Subject: Zmiana głowic palników XPR

3 lutego 2023 roku wprowadziliśmy zmianę w palnikach XPR[®], aby zwiększyć niezawodność połączenia elektrycznego między elektrodą i katodą w głowicy palnika.

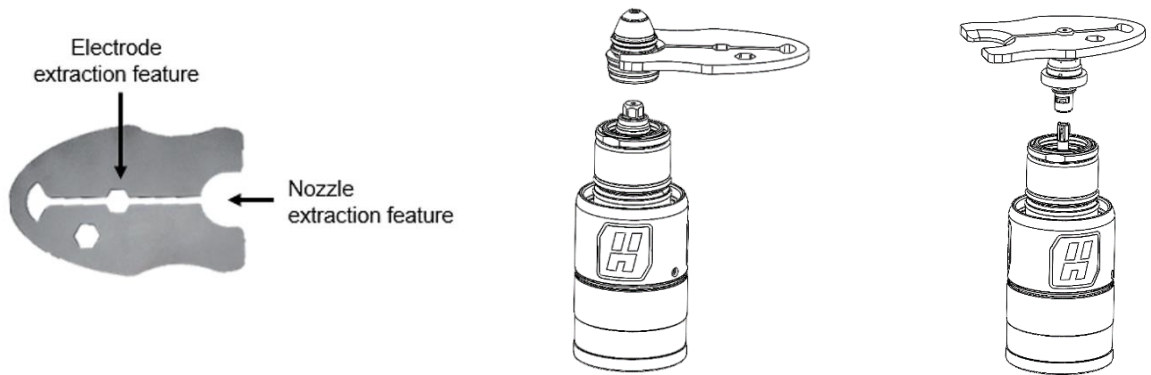
Zmiana poprawi problemy z żywotnością palnika spowodowane stanem elektrody i objęły zmiany wewnątrz palnika (niewidzialne dla operatora). Przedstawiliśmy i wprowadziliśmy nowy model elektrody w grudniu 2022 roku.

- Nowe głowice palnika XPR mają oznaczenie “+++”, aby łatwiej rozpoznać zaktualizowane modele w warunkach polowych. Patrz poniżej:
